SERVICE INFO

パッケージ内容の変更

部品番号 532 0020 10

画像 1：532 0020 10 — INA プラスチック製ガイドプーリーと付属の固定ボルト

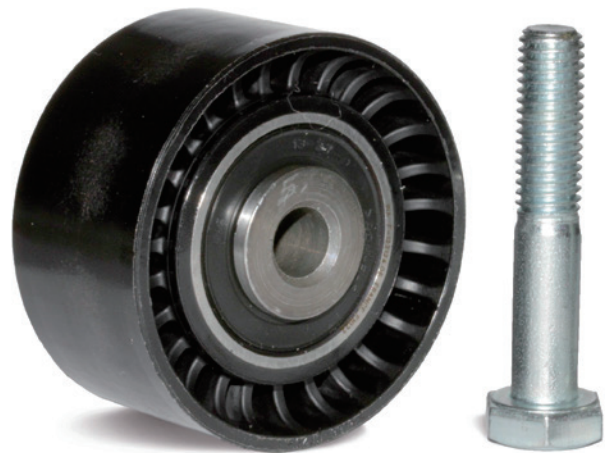
部品番号 532 0020 10 のパッケージ内容が最適化されました。ガイドプーリーの仕様により、上記のすべての自動車でも M10x50 ボルトを使用できます。M10x50 ボルトとワッシャーは必要ではなくなり、よって、パッケージにはプラスチック製ガイドプーリー（画像 1、左）と M10x55 ボルト（画像 1、右）が含まれます。

サービス情報 INA 0070 に記載されているように、引き続き上記の自動車に金属製ガイドプーリーを取り付けることが可能です。プラスチック製ガイドプーリーは金属製ガイドプーリーに代わるものです。

プラスチック製ガイドプーリーは制限なしで技術要件を満たしており、転走面の材料のみが異なります。
